2014年12月17日

タッチパネル・システムズ株式会社
 〒222-0033
 神奈川県横浜市港北区新横浜 1-19-20
 SUN HAMADA BLDG.2F
 電話:045-478-2161 Fax:045-478-2180
 営業部

ET1739L 製品仕様変更 (フック位置変更)のご案内

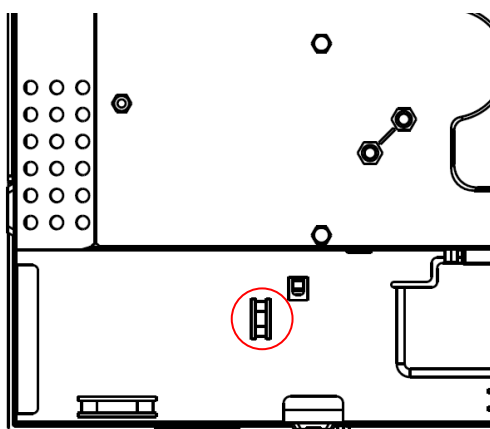
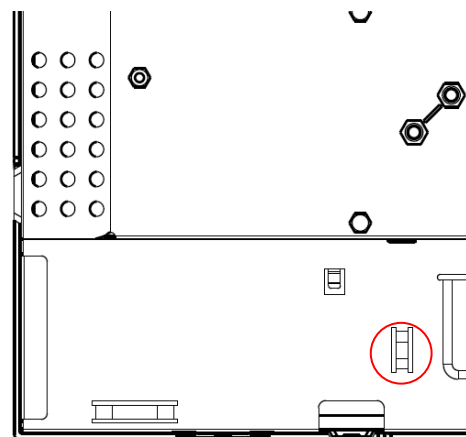
DC プラグ抜け防止フック位置の変更 (右に 36.5mm、下に 11.8mm 移動)
